# MCK0590 and MCK0592

## NEW TENSIONER

A new version of the tensioner contained in kits MCK0590 and MCK0592 is available.

## NUOVO TENDITORE

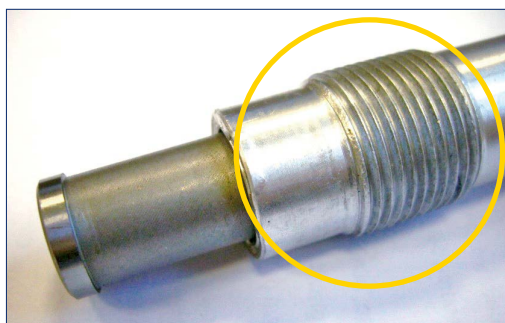
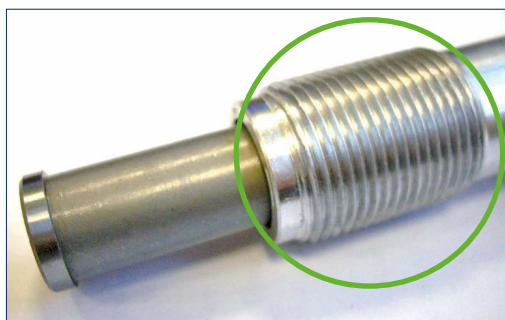
Il precedente tenditore, codice **OE 11317797901** (lunghezza gambo 63 mm, complessiva di 86 mm), è stato sostituito dalla nuova versione, codice **OE 11318586699** (lunghezza gambo 66 mm, complessiva di 90 mm).

1. prolungamento della parte filettata (M22 x 1,5 mm) che ora si estende fino alla fine del gambo;
2. maggiore lunghezza del pistoncino (comunque di pochi millimetri).

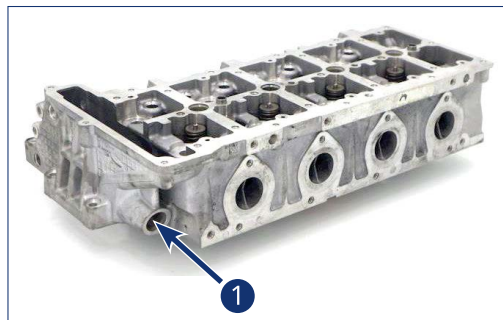
**Su di un limitato numero di veicoli**, questa variazione della lunghezza del gambo filettato richiede la modifica dell'alloggiamento sulla testata. Questa lavorazione si rende necessaria per innestare correttamente il tenditore.

In questa immagine viene indicata la sede del tenditore sulla testata.

Nel caso in cui, in fase di installazione sulla testata, la base del tenditore (nuova versione) risultasse sporgente, si renderà allora necessaria una modifica della sede estendendo la filettatura.

- Utilizzare un'utensile per la filettatura con le seguenti caratteristiche: M22 x 1,5 mm.
- Ripassare il foro filettato estendendo la filettatura per tutta lunghezza del foro (deve essere passante da parte a parte).
- Rimuovere eventuali sbavature dalla filettatura e pulire accuratamente la testata.
- Reinstallare il tenditore, verificare l'accoppiamento delle superfici.
- Serrare il tenditore a 70 Nm.

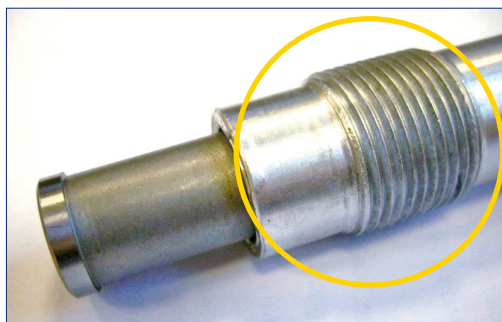
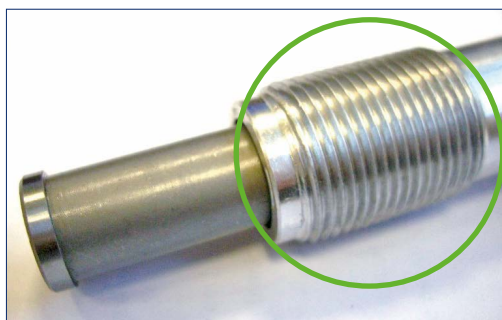
The previous tensioner, part number **OE 11317797901** (shaft length 63 mm, overall length 86 mm) has been substituted by a new version, part number **OE 11318586699** (shaft length 66 mm, overall length 90 mm).

1. The threaded section (M22 x 1.5 mm) has been elongated and now extends to the end of the shaft.
2. The plunger is longer (just a few millimetres).

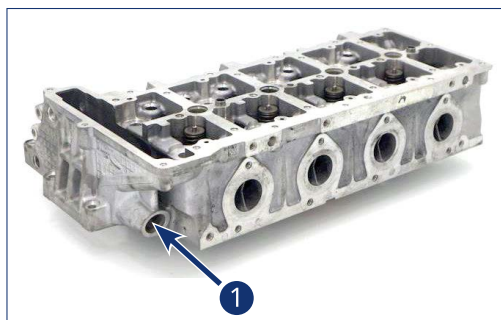
**On a limited number of vehicles**, this variation in length of the threaded shaft will require the housing on the head to be modified. This modification will be necessary in order to be able to correctly fit the tensioner.

This image shows the housing of the tensioner on the head.

In the event that when installed into the head, the base of the tensioner (new version) protrudes, it will be necessary to modify the housing by extending the thread.

- Use a threading tool with the following characteristics: M22 x 1.5 mm.
- Rethread the hole, extending the thread for the entire length of the hole (the thread must extend from one end to the other).
- Remove any shavings from the thread and carefully clean the head.
- Reinstall the tensioner, verifying that the surfaces couple.
- Tighten the tensioner to 70 Nm.

## NEUER KETTENSPELLER

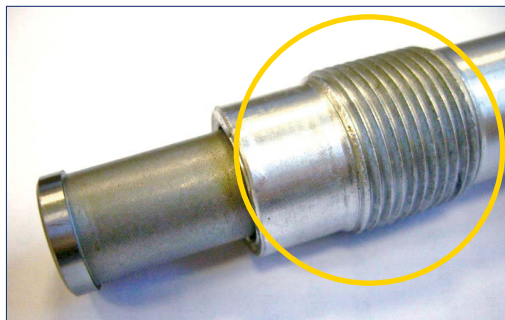
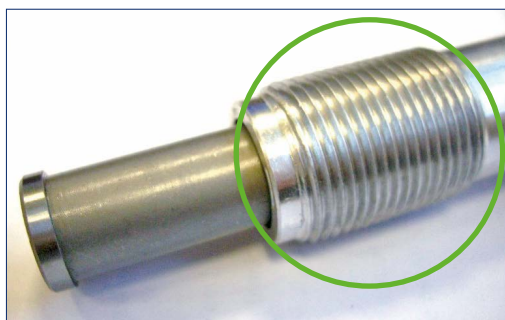
Der bisherige Spanner, Teilenummer **OE 11317797901** (Schaftlänge 63 mm, Gesamtlänge 86 mm) wurde durch eine neue Version, Teilenummer **OE 11318586699** (Schaftlänge 66 mm, Gesamtlänge 90 mm) ersetzt.

1. Der Gewindeteil (M22 x 1,5 mm) wurde verlängert und reicht nun bis zum Ende der Welle.
2. Der Stößel ist länger (nur wenige Millimeter).

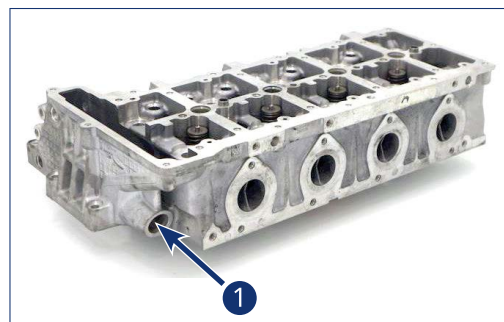
**Bei einer begrenzten Anzahl von Fahrzeugen,** erfordert diese Längenabweichung der Gewindewelle eine Änderung des Gehäuses am Kopf.

Diese Änderung ist erforderlich, um den Kettenspanner korrekt montieren zu können. Dieses Bild zeigt das Gehäuse des Kettenspanners am Kopf.

Für den Fall, dass beim Einbau in den Kopf die Basis des Kettenspanners (neue Version) herausragt, ist es notwendig, das Gehäuse zu modifizieren, indem das Gewinde verlängert wird.

- Verwenden Sie ein Gewindeschneidwerkzeug mit den folgenden Eigenschaften: M22 x 1,5 mm.
- Planen Sie die Bohrung neu, indem Sie das Gewinde über die gesamte Länge der Bohrung verlängern (das Gewinde muss von einem Ende zum anderen reichen).
- Entfernen Sie alle Späne aus dem Gewinde und reinigen Sie den Kopf sorgfältig.
- Setzen Sie den Spanner wieder ein und prüfen Sie, ob sich die Flächen koppeln.
- Ziehen Sie den Spanner mit 70 Nm an.

## NOUVEAU TENDEUR

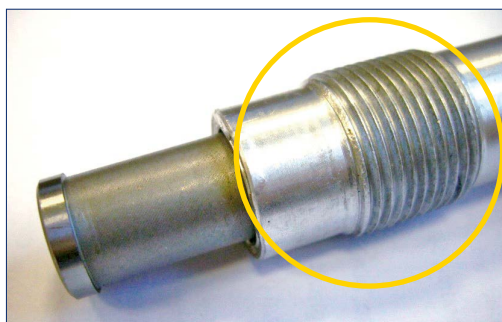
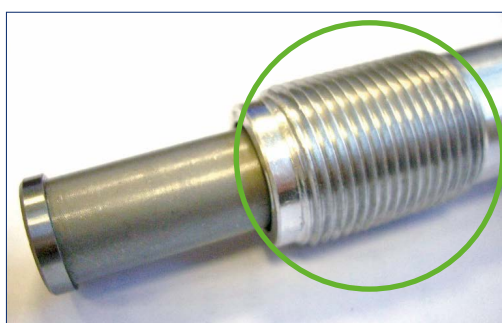
L'ancien tendeur, référence **OE 11317797901** (longueur de tige 63 mm, longueur totale 86 mm) a été remplacé par une nouvelle version, référence **OE 11318586699** (longueur de tige 66 mm, longueur totale 90 mm).

1. La section filetée (M22 x 1,5 mm) a été allongée et s'étend maintenant jusqu'à l'extrémité de la tige.
2. Le piston est plus long (quelques millimètres seulement).

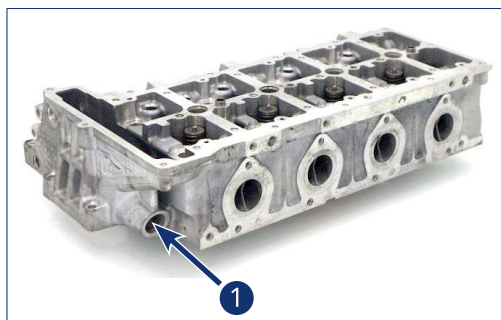
**Sur un nombre limité de véhicules**, cette variation de longueur de la tige fileté nécessitera de modifier le logement sur la culasse. Cette modification sera nécessaire afin de pouvoir monter correctement le tendeur.

Cette image montre le logement du tendeur sur la culasse.

Si, une fois installé dans la culasse, la base du tendeur (nouvelle version) dépasse, il sera nécessaire de modifier le logement en prolongeant le filetage.

- Utiliser un outil de filetage ayant les caractéristiques suivantes : M22 x 1,5 mm.
- Refiler le trou en prolongeant le fil sur toute la longueur du trou (le fil doit s'étendre d'un bout à l'autre).
- Retirer les copeaux du fil et nettoyer soigneusement la culasse.
- Remonter le tendeur en vérifiant que les surfaces s'accouplent.
- Serrer le tendeur à 70 Nm.

## NUEVO TENSOR

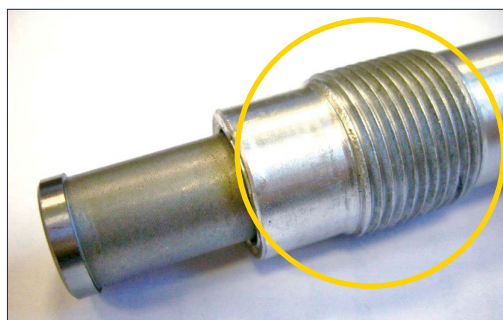
El tensor anterior, referencia **OE 11317797901** (longitud del eje 63 mm, longitud total 86 mm) ha sido sustituido por una nueva versión, referencia **OE 11318586699** (longitud del eje 66 mm, longitud total 90 mm).

1. La sección roscada (M22 x 1,5 mm) se ha alargado y ahora se extiende hasta el final del eje.
2. El émbolo es más largo (solo unos pocos milímetros).

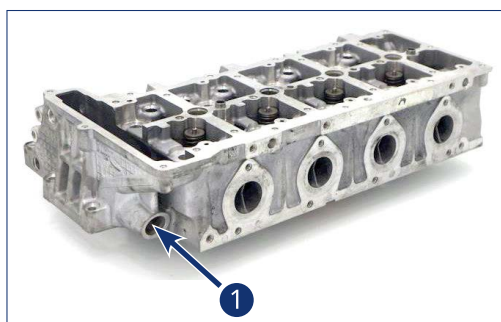
**En un número limitado de vehículos**, esta variación en la longitud del eje roscado requerirá que se modifique la carcasa de la cabeza. Esta modificación será necesaria para poder ajustar correctamente el tensor.

Esta imagen muestra la carcasa del tensor en la cabeza.

En el caso de que al instalarlo en el cabezal sobresalga la base del tensor (nueva versión), será necesario modificar la carcasa alargando la rosca.

- Utilizar una herramienta de roscado de las siguientes características: M22 x 1,5 mm.
- Vuelva a enhebrar el agujero, extendiendo la rosca por todo el largo del agujero (la rosca debe extenderse de un extremo al otro).
- Retirar las virutas y limpiar con cuidado la cabeza.
- Reinstale el tensor, verificando que las superficies se acoplen.
- Apretar el tensor a 70 Nm.

## YENİ GERGİ

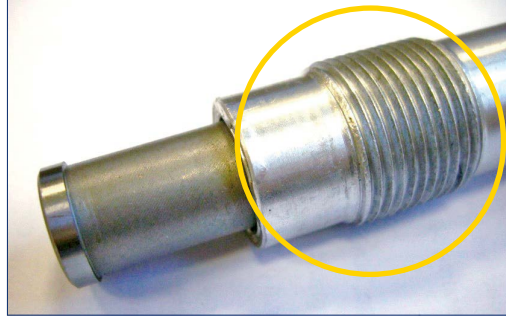
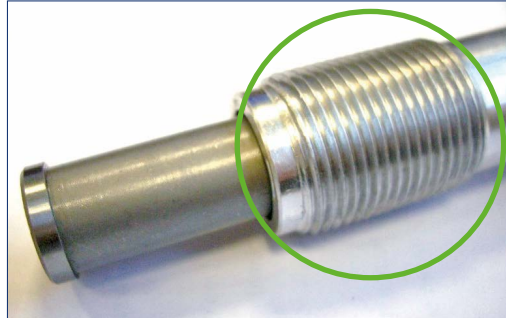
**OE 11317797901** parça numaralı önceki gergi (mil uzunluğu: 63 mm, toplam uzunluk: 86 mm) **OE 11318586699** parça numaralı yeni bir versiyonla (mil uzunluğu: 66 mm, toplam uzunluk: 90 mm) değiştirilmiştir.

1. Dişli kısım (M22 x 1.5 mm) uzatılarak milin sonuna kadar uzanmaktadır.
2. Plancer daha uzundur (sadece birkaç milimetre).

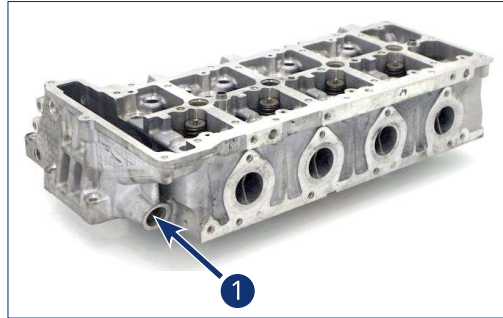
Dişli milin uzunluğunda gerçekleştirilen bu değişiklik, **sınırlı sayıda araçta** kafadaki gergi muhafazasının değiştirilmesini gerektirecektir. Gergiyi doğru takabilmek için bu değişiklik gerekecektir.

Bu şekilde kafadaki gergi muhafazası gösterilmektedir.

Kafaya takıldığı zaman gergi tabanının (yeni versiyon) dışarıya doğru çıkıntı yapması durumunda, dişliyi uzatarak muhafazayı değiştirmek gerekecektir.

- Aşağıdaki özelliklere sahip bir diş çekme aleti kullanın: M22 x 1.5 mm.
- Diş, deliğin tüm uzunluğu boyunca uzayacak şekilde delikte yeniden diş açın (diş bir uçtan diğerine uzanmalıdır).
- Dişlerdeki talaşları çıkarın ve kafayı dikkatlice temizleyin.
- Gergiyi yeniden takarak yüzeylerin birleştiğini doğrulayın.
- Gergiyi 70 Nm torkla sıkın.
